BT0143

Assunto: Alteração da Mola do Came

Modelos: BLL 22 EDB/ BWR22A

Marca: Brastemp

Fig.01

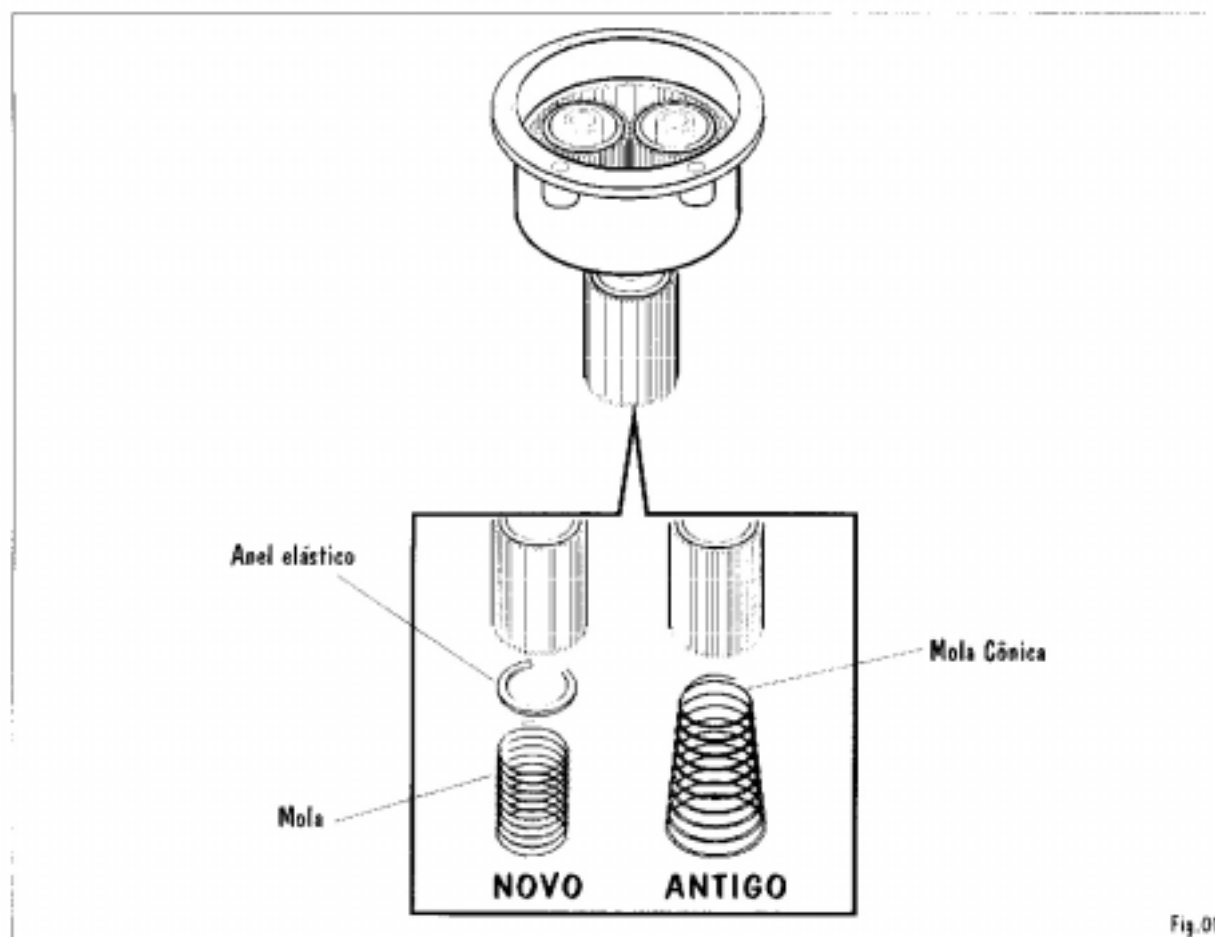
Informamos que a partir de 07.10.96, estaremos retornando o uso do Anel Retentor (00.0390.51.0) e da Mola do Came (00.0360.57.0) - paralela. Para tanto, estaremos cancelando a Mola Cônica do Came (00.0214.72.8).

Ao substituir a Mola Cônica pela Mola paralela deverá ser acrescentado o Anel Retentor.

A Caixa de Engrenagens não sofreu modificação: utilize o mesmo rasgo de encaixe da Mola Cônica para fixar o Anel Retentor.
